MELFAテクニカルニュース

BFP-A6079-0272

表題 梱包仕様変更のご連絡（国内梱包）

適用機種 RV-5ASシリーズ

2. 変更内容

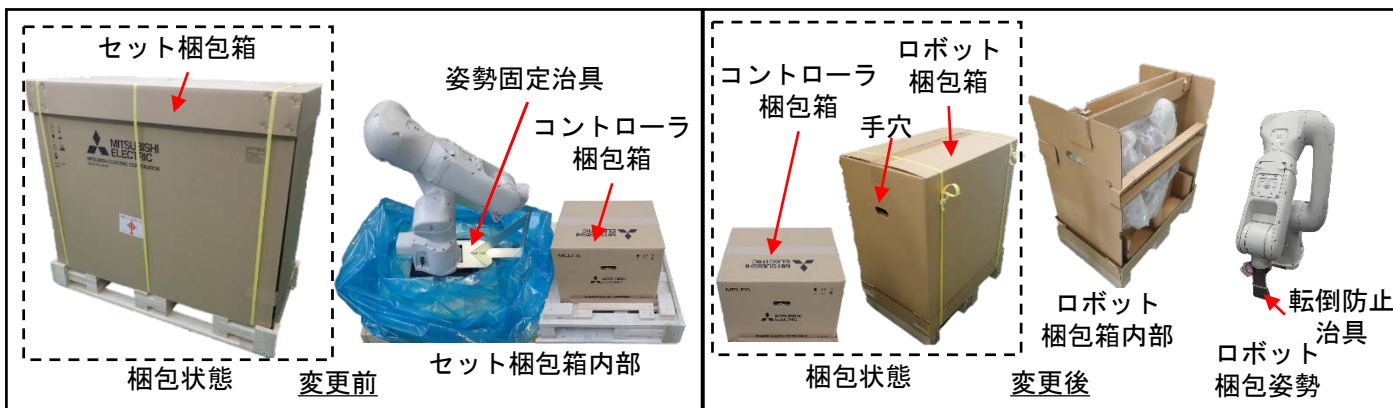
変更内容と変更前後の写真を以下に記載いたします。

番号	項目	変更前	変更後
1	ロボットとコントローラの梱包方法	セット梱包	別梱包 *1
2	梱包箱寸法(長辺x短辺x高さ)	セット梱包箱: 139x69x93(cm)	ロボット梱包箱: 75x49x83(cm) コントローラ梱包箱: 55x50x38(cm) *2
3	重量	セット梱包箱: 102(kg)	ロボット梱包箱: 40(kg) コントローラ梱包箱: 27(kg) *2
4	梱包治具	姿勢固定治具取付	転倒防止治具取付
5	ロボット固定	木枠にボルト固定 (開梱時工具要)	ダンボール溝にはめ込み (開梱時工具不要)
6	ロボット梱包箱側面手穴の有無	無し	有り
